# **Advies sociale veiligheid Lupinehof**

Alphen aan den Rijn

Amsterdam, 5 oktober 2009

# Bijlage 3 Sterke punten en risico's nieuwe situatie

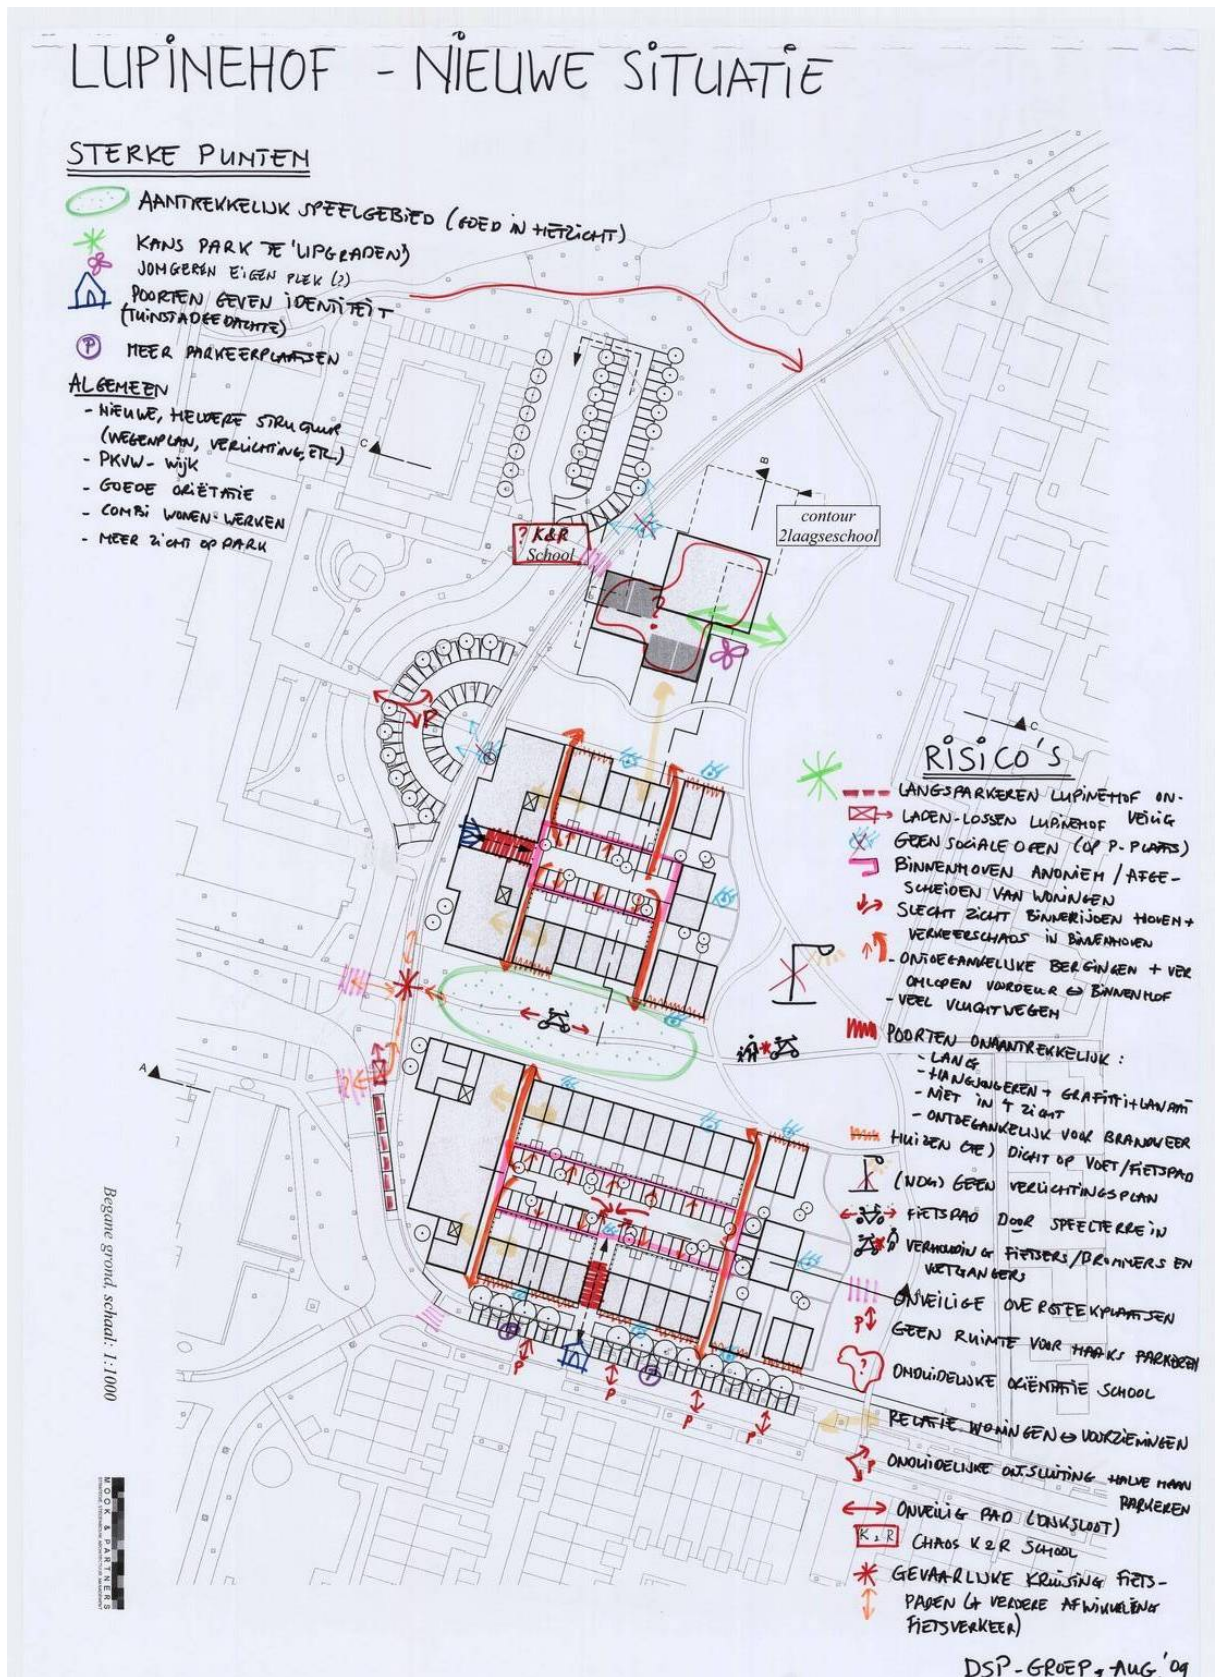
- De binnenhoven zijn relatief anoniem gebied, alleen bedoeld voor parkeren; de sociale controle zal hier beperkt zijn. De pergola-achtige omheining van de achtertuinen kan het uitzicht vanuit de woningen op de openbare ruimte belemmeren (de mate waarin dat het geval zal zijn is afhankelijk van de uitwerking). Dat betekent een risico op autocriminaliteit en een risico op woninginbraak. Daders kunnen ongezien hun gang gaan.

- Onduidelijk is of er toegangen tot woningen in de poorten zijn gedacht; dit is onwenselijk, omdat zicht op deze entrees te beperkt is.
- Bij de ingang van het binnenhof van het zuidelijke blok hebben automobilisten beperkt zicht, omdat men een hoek moet omslaan.

- Het geplande langsparkeren in de bocht van de Lupinesingel wordt als onveilig gezien; er is ter plekke te weinig overzicht.
- De entree van Gemiva-gebouw Lupinehof ligt aan deze bocht. Dat betekent dat hier ook in- en uitparkeren zal plaatsvinden, bijvoorbeeld door busjes of voor het laden en lossen van goederen. Dit kan voor (extra) verkeerproblemen zorgen.
- Er is geen zicht op de (nieuwe) parkeerplaatsen aan de westzijde van het plangebied.

- Voor de brandweer is de toegang naar de woningen via de poorten onwenselijk; de manoeuvreerruimte is onvoldoende (denk aan minimale doorgangsmaten en draaicirkels). Rondom de bouwblokken zijn geen voorzieningen getroffen opdat brandweer, verhuishagens en nooddiensten tot bij de voordeur kunnen komen.

- De twee lange poorten (ca. 10 meter lang) zijn geen prettige plek om doorheen te moeten lopen of fietsen. Zeker niet 's avonds of 's nachts.
- De poorten bij de binnenhoven bieden een aantrekkelijke plek voor hangjongeren (droog en uit het zicht), dit geldt zeker voor de lange poort (ca. 10 meter) in het middenblok. Hier kunnen ze mogelijk (geluids)overlast veroorzaken. Ook zijn dit graffitigevoelige wanden (zie ook PKVW handboek).
- De binnenhoven bieden geen gelegenheid voor spelende kinderen of het informeel treffen van burens. We zien dit als een gemiste kans.
- De bouwplannen voldoen op verschillende punten niet aan de eisen van het PKVW, denk aan achterpaden, parkeren, afscheiding, poortgebouw, etc.
- Komt er ergens een hondenuitlaatplaats?

# Bijlage 4 Maatregelen en alternatieven

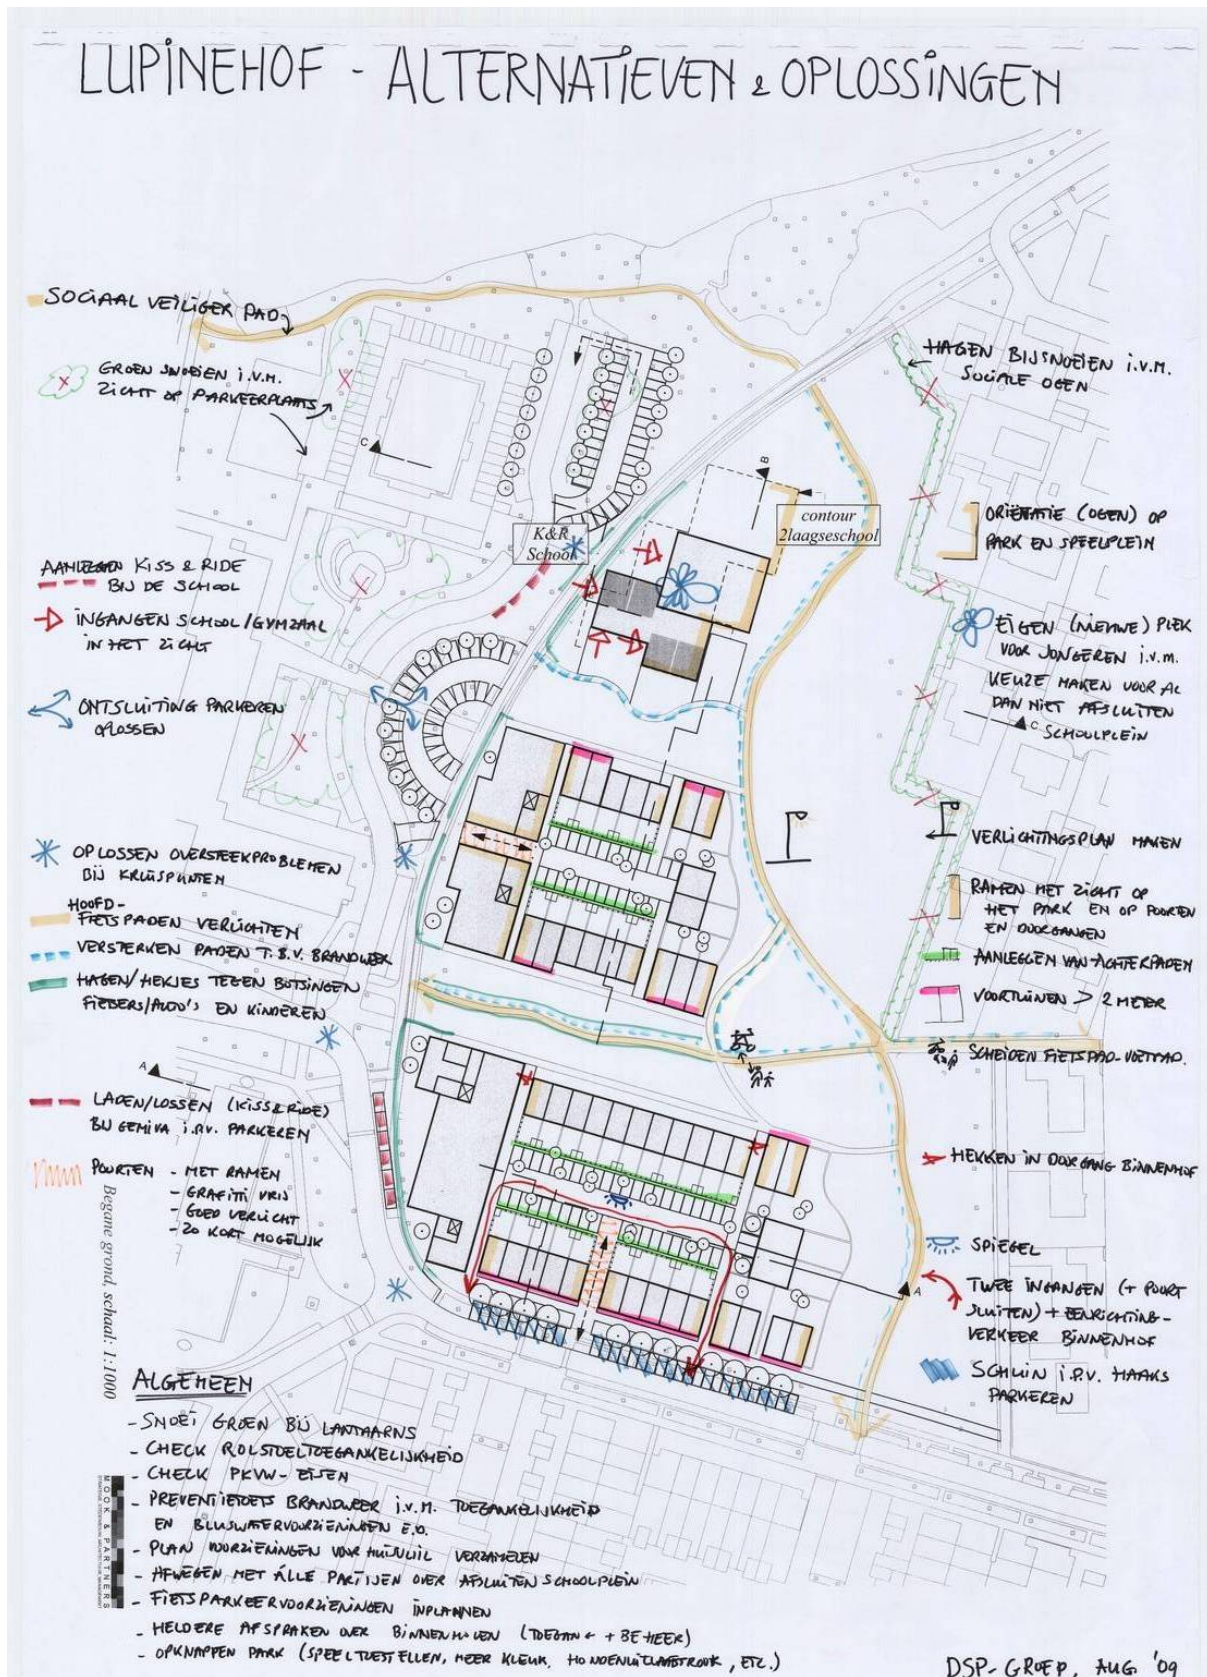
- Snoei het bestaande groen op de plekken waar het het zicht ernstig belemmert, zoals de bomen tussen de flats aan de westzijde en het park die het zicht op de parkeerplaats beperken. Verlaag ook de hagen tussen de huizen aan het Ericapark en het park; hierdoor wordt het zicht op het parkgebied en de nieuwe parkeerplaatsen vergroot. De aanwezigheid van het vele groen wordt door alle partijen als een kwaliteit van het hele studiegebied genoemd; snoeien en verwijderen van groen dient dus zorgvuldig te gebeuren.

- Het langsparkeren in de bocht van de Lupinesingel, voor de entree van Lupinehof is uitvoerig besproken, vanuit overwegingen van verkeersveiligheid (zicht) en gebruik. Er is grote druk op de paar plaatsen die hier mogelijk zijn, omdat meerdere functies gecombineerd worden: laden en lossen, Gemiva-busjes, bezoekers De Hoed en particuliere invalidenparkeerplaatsen. Bovendien zijn er op dit moment geen beperkingen voor openbaar bewoners-parkeren. Er moet allereerst een keuze gemaakt worden waar de particuliere invalidenparkeerplaatsen moeten komen: voor de entree, direct om de hoek voor de woningen aan de Lupinesingel (zuidzijde) of op het binnenhof van het woonblok. Dan zou een achter- of zij-ingang van Lupinehof wenselijk zijn. Verder moet nader uitgezocht worden of de plaatsen voor de entree van Lupinehof een beperkte bestemming krijgen als parkeerplaatsen voor 'Laden en lossen' of als 'Invalidenparkeren'. Dit zou het openbaar parkeren door omwonenden kunnen beperken, echter ook beperkingen opleveren voor bezoekers van De Hoed. Bovendien vraagt dat om goede handhaving. Deze kwestie zal door de gemeente worden onderzocht. We geven nog ter overweging mee om de driehoekige strook grond voor Lupinehof in de verdere uitwerking te betrekken.

- Maak geen voordeuren van woningen in de poorten.
- Ten behoeve van bereikbaarheid van alle woningen voor brandweerwagens, en tevens voor ambulances en verhuishagens, dienen de fiets- en voetgangersroutes rondom de complexen geschikt te worden gemaakt voor zware belasting (en voldoende draai- en opstelruimte te bieden).
